0174 Reduktion von Lachgas-Emissionen in der Abwasserreinigung

Programm zur Emissionsverminderung

Dokumentversion: final
Datum: 13.04.2023
Validierungsstelle SGS Société Générale de Surveillance SA

Fig. 3 N_2O -EF aus Langzeitmessungen des N2Oara-Projekts in Abhängigkeit von der Stickstoffelimination und unter Angabe des Nährstoffeliminationsziels, der Anlagengrösse und der Verfahrenstechnik. Resultate aus weiteren publizierten Langzeitmesskampagnen.

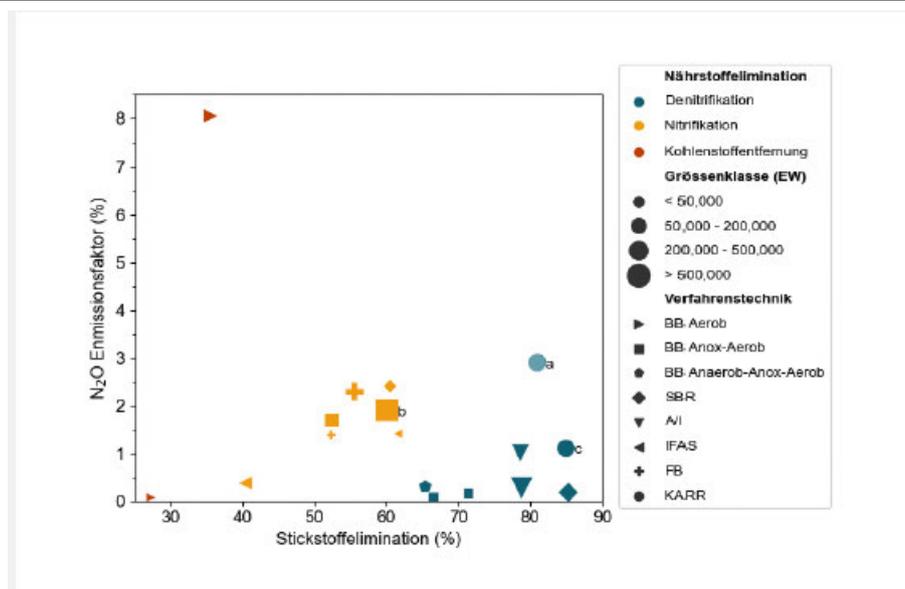
Wir danken für die ausführlichen Antworten und die wertvollen Informationen. Die obigen schriftlichen Antworten dienen als Grundlage für die Validierungs-Besprechung zwischen Programmentwickler, beteiligten Fachexperten und dem Validierungsteam. Erörtert wurde dabei die folgende Frage:

- Können die Referenzemissionen mit den Standard-Emissionsfaktoren für unterschiedliche Anlagentypen hinreichend genau und konservativ quantifiziert werden? Falls ja: Unter welchen Bedingungen? Falls nein: Wie soll stattdessen vorgegangen werden?

Aufgrund der Validierungs-Besprechung ist die Validierungsstelle unter Würdigung der erwähnten wissenschaftlichen Grundlagen zum Schluss gekommen, dass die Evidenz zur Anwendung der folgenden zwei Standardfaktoren, die wie in CR 4 erläutert in Zukunft auch in das nationale Treibhausgasinventar aufgenommen werden, grundsätzlich ausreichend sind:

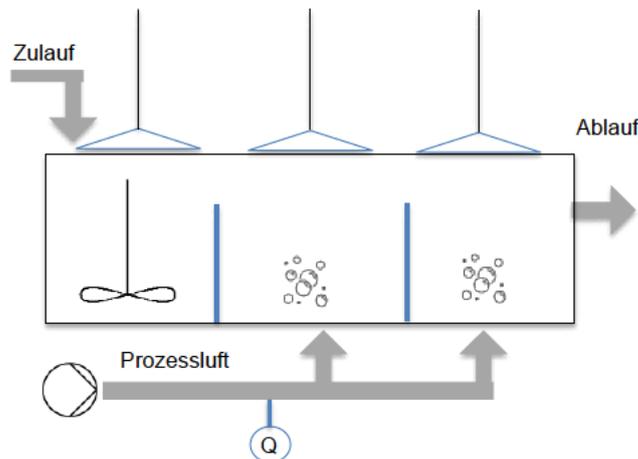
- j) Existieren Unterlagen (z.B. Schema der Messinstallation, Messresultate für Lachgas etc.) aus einer ARA, bei der bereits ein System «DynARA» eingesetzt wird?

- k) Wie wird sichergestellt, dass im gemessenen «Off-Gas» wirklich alle N₂O-Emissionen aus dem System erfasst werden? Kann ausgeschlossen, dass es zusätzliche, diffuse Emissionen gibt?

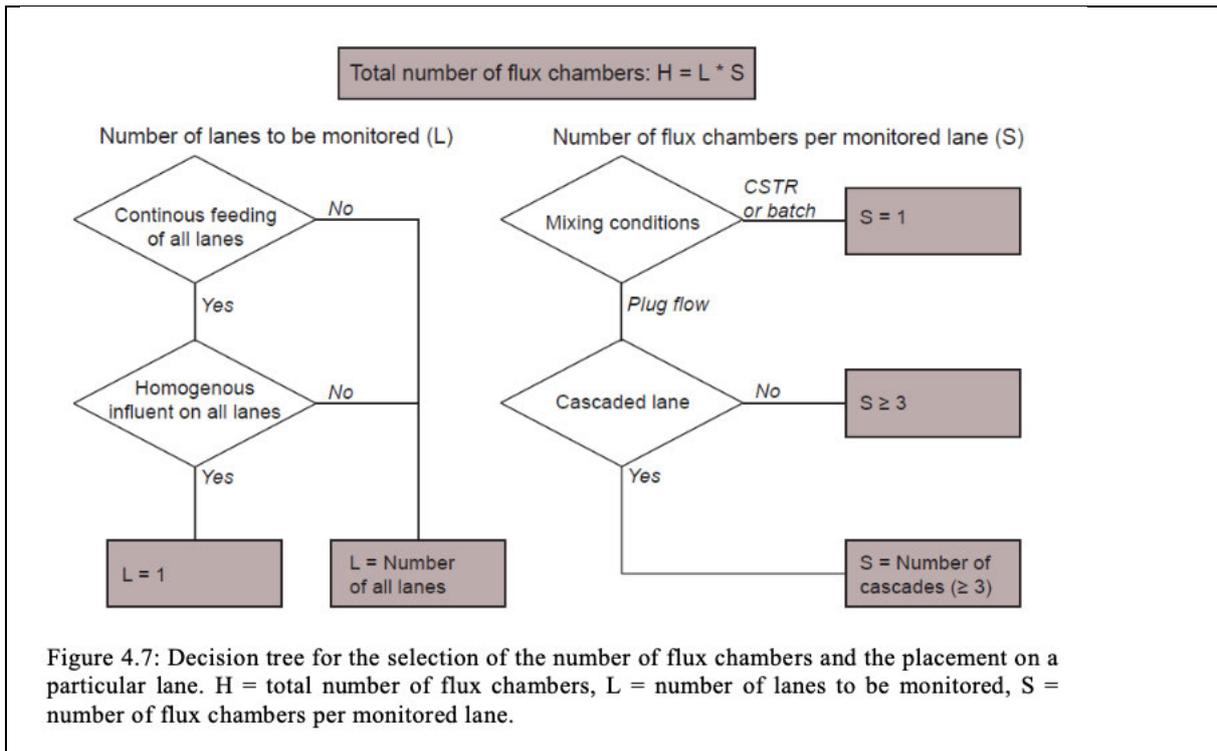
<p>Zusatzfrage zur Frage l) (06.03.2023):</p> <p>Gemäss der Antwort auf die Frage l) handelt es sich bei der ARA Au um ein offenes System, bei der der Abluftstrom nicht gemessen werden kann. Für uns ist noch nicht nachvollziehbar, wie die Methode zur Bestimmung der Lachgasemissionen in diesen Fällen funktionieren soll. Die Methode im Anhang A5.2 der Programmbeschreibung geht davon aus, dass einerseits die N₂O-Konzentration in der Abluft und andererseits die Abluftmenge gemessen werden. Wenn anstelle dessen auch Messungen des Luft-Stroms im Zulauf in Kombination mit einer Messung der «Lachgaskonzentration in der Off-Gasmessung» möglich sein sollen, müsste die Methodenbeschreibung entsprechend erweitert werden. Es stellen sich dabei aber einige Fragen, die nicht trivial sind, z.B.:</p> <ul style="list-style-type: none"> - Wo soll überhaupt eine Messtelle «im Off-Gas» angebracht werden, wenn es sich nicht um konzentrierte sondern um diffuse Emissionen handelt? Gibt es dazu Erfahrungsbeispiele? (Falls ja: bitte beifügen). - Welcher Zusammenhang besteht überhaupt zwischen einer derartigen Konzentrationsmessung, welche nicht in einem messbaren Abluftstrom liegt, und der emittierten Gesamtmenge an Lachgas? Gibt es dazu Formeln, die zur Anwendung kommen können? (Falls ja, bitte in Anhang A5.2 aufnehmen und erläutern, auf welchen Annahmen sie basieren). - Welche Unsicherheiten bestehen bei einer derartigen Ermittlungsmethode (resp. Methode zur Abschätzung)? Kann sichergestellt werden, dass diese Unsicherheiten konservativ berücksichtigt werden? <p>Je nach Antwort auf diese Fragen muss in einem weiteren Schritt geklärt werden, welche Korrekturen nötig sind. Allenfalls muss die Methode zur Quantifizierung derartiger Anlagen auch grundlegend umgestellt werden, z.B. indem für sie bloss die Wirkungseffizienz der getroffenen Massnahmen durch einen Vergleich ohne Massnahmen / mit Massnahmen festgestellt wird ohne den Anspruch, die absoluten Lachgasemissionen erfassen zu können.</p>

<p>Antwort Gesuchsteller Zusatzfrage (17.03.2023):</p> <p>Die Systematik für die Erfassung diffuser Emissionen basiert auf einer wissenschaftlich anerkannten Methode. Diese sowie die erforderlichen Installationen sind in einer Publikation genau beschrieben (Joss, A., Gruber, W., Bühner, T., Feller, K., Biolley, L., von Känel, L., Braun, D. 2021. notos: multi-channel apparatus for monitoring off-gas in WWTPs, [47, Chapter 3]).</p> <p>Schematisch funktioniert die Methode wie folgt: Die Reaktorkompartimente in einer Belebtschlammanlage (vgl. Grafik unten) sind volldurchmischte Reaktoren, die über ein System mit Membranen oder Keramikscheiben von unten homogen mit Luftsauerstoff belüftet werden (bei grossen Anlagen bis 30'000 m³/h). Für eine volle Durchmischung sorgt die Belüftung oder ein eingebautes Rührwerk. Über den Reaktorkompartimenten wird eine Haube mittig positioniert. Für die korrekte Wahl der Anzahl Hauben ist ein systematischer Entscheidungsbaum vorhanden ([47], Figure 4.7, S.88). Damit ist sichergestellt, dass die Konzentration von N₂O in der Abluft korrekt</p>

Die Messmethodik wurde im Rahmen der N2OKlimARA Kampagne bei 13 Schweizer Kläranlagen in Langzeitmessungen eingesetzt [33]. Für das Monitoring wird in Kap. 5.1. eine vergleichbare Messmethodik verlangt. Die Methodik entspricht damit derjenigen, die zur Ermittlung der Standard-Emissionsfaktoren im Rahmen des NIR eingesetzt wurde.

Die Formeln zur Berechnung der Emissionsfaktoren sind in [33a], Seite 3 und Anhang A5 («230317_Messungen zur Bestimmung der Emissionsfaktoren in Belebungsbecken.doc») publiziert. Im Rahmen des Programms wird darauf verzichtet, weitere Berechnungsformeln anzugeben. Die Ermittlung der Lachgasemissionen erfolgt durch spezialisierte Firmen, die für die korrekten Berechnungen (z.B. ppm -> mgN/Nm³) verantwortlich sind.

Die Genauigkeit der Methodik wurde von der EAWAG mit mehreren Vergleichsmessungen (z.B. homogener Reaktor mit 3 Messhauben im gleichen Reaktorkompartiment, geschlossener SBR Reaktor mit Abluftmessung und gleichzeitiger Haubenmessung sowie neu mit Drohnenüberflügen) überprüft. Die Resultate zeigen eine gute Übereinstimmung [47] (Drohnenflüge noch nicht publiziert).
